## Samenvatting inspectie

## Situatieschets

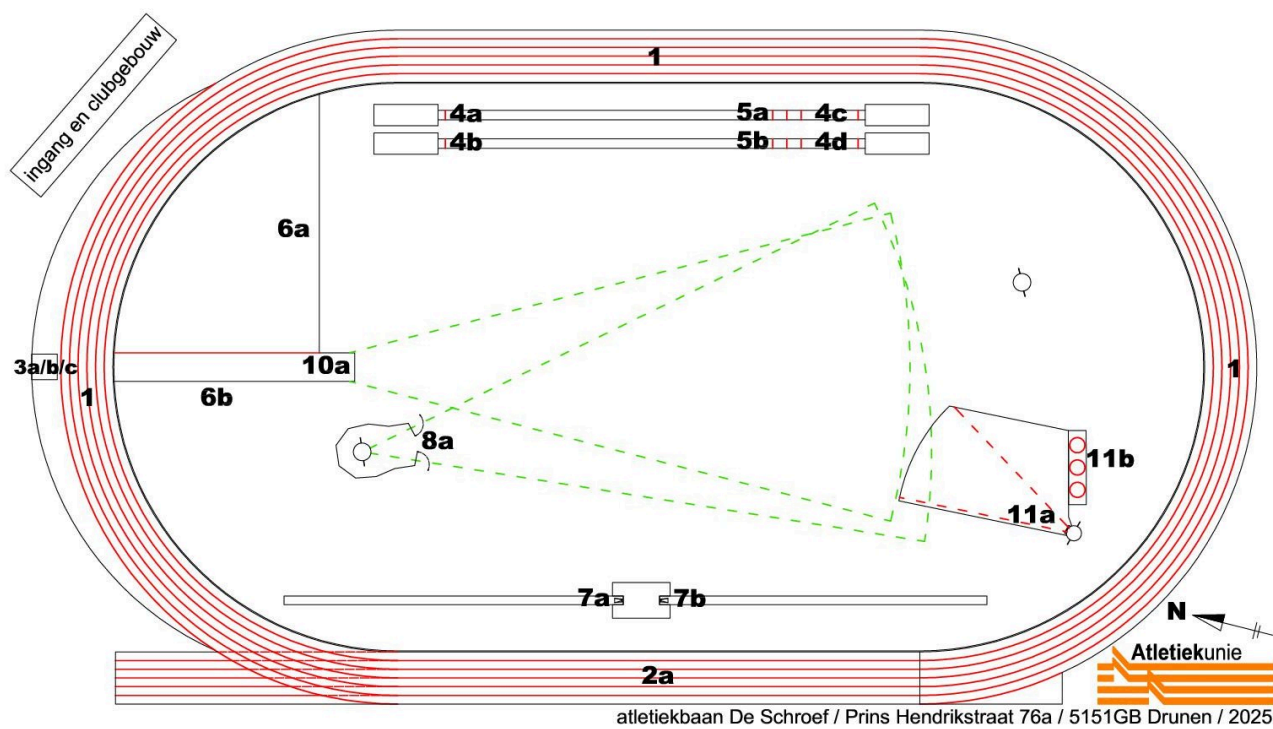
Voorziening (7)A voor polsstokhoogspringen was tijdens de inspectie niet veilig en niet wedstrijdgeschikt, maar kan veilig en wedstrijdgeschikt gemaakt worden door het correct plaatsen van de op de accommodatie aanwezige landingsmat volgens Wedstrijdreglement TR28.12 en van de staanders volgens Wedstrijdreglement TR28.1 en TR28.8 t/m 10. De veiligheid en de wedstrijdgeschiktheid zijn dan ter beoordeling van de wedstrijdleider.
